ふそう スーパーグレートの電気装置（ASAM）のリコールについて

リコール届出番号	5884	リコール開始日	令和 8 年 10 月 9 日
基準不適合状態にあると認める構造、装置又は性能の状況及びその原因	大型トラクタ等のけん引車両において、ASAM（Advanced Signal and Actuation Module：電装品制御を統合管理するモジュール）の制御プログラムが不適切なため、走行中に運転者が操作を行っていないにもかかわらず、（10 分毎に 1 回）トレーラ側のハザードランプとバックランプが瞬間的に点灯し、バックブザーが吹鳴するおそれがある。		
改善措置の内容	全車両、ASAM の制御プログラムを対策仕様に書き換えると共に、届出番号4918で追加したハーネスが回路に組み込まれている場合は、当該ハーネスを切断する。

改善箇所説明図

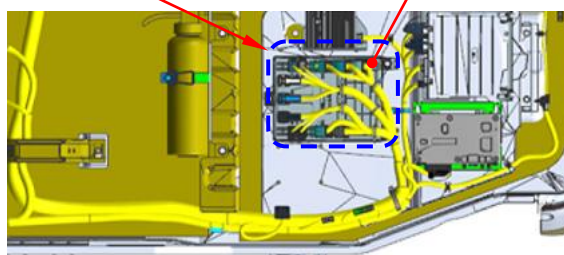
大型トラック等のけん引車両において、ASAM（Advanced Signal and Actuation Module：電装品制御を統合管理するモジュール）の制御プログラムが不適切なため、走行中に運転者が操作を行っていないにもかかわらず、（10分毎に1回）トレーラ側のハザードランプとバックランプが瞬間的に点灯し、バックブザーが吹鳴するおそれがある。

全車両、ASAM の制御プログラムを対策仕様に書き換えると共に、届出番号 4918 で追加したハーネスが回路に組み込まれている場合は、当該ハーネスを切断する。
